Anlage zum Satzungsbeschluss

Bebauungsplan Nr. 552 „Hummebogen“

Redaktionelle Änderungen nach Entwurf und Offenlage:

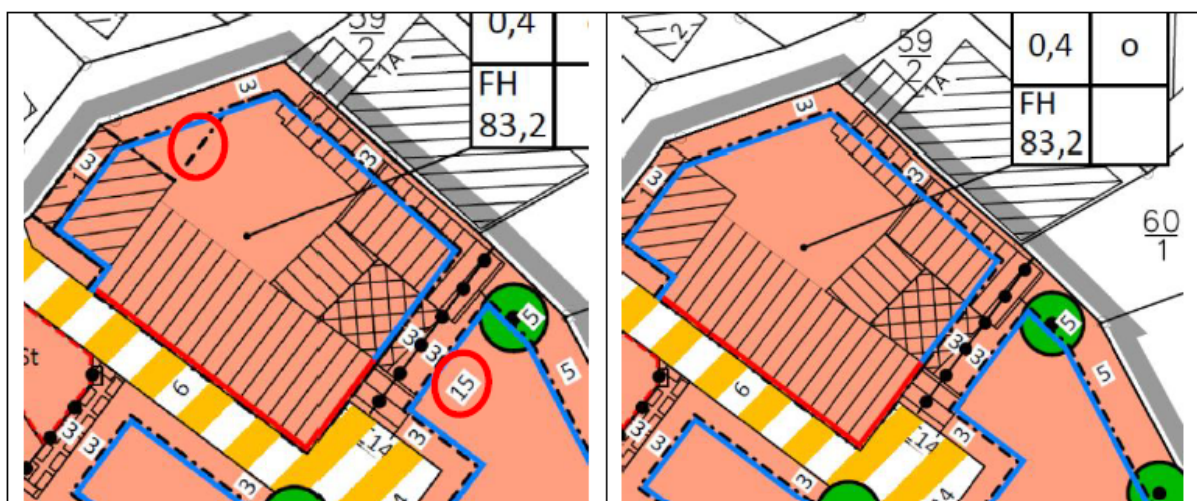
In der Planzeichnung ist das Baufeld im WA1 mit einer Tiefe von 18 m festgesetzt, war jedoch nur 16 m tief gezeichnet. Die zeichnerische Darstellung des Baufelds wurde in südöstliche Richtung angepasst.

In der Planzeichnung wurde beim Baufeld im WA2 eine noch aus dem Vorentwurf resultierende Strich-Strich-Punkt-Linie gelöscht und die Maßkette im nördlichen Baufeld des WA3 (3 m / 15 m / 5 m) war unstimmg. Das Maß 15m zwischen den Baugrenzen wurde gestrichen.
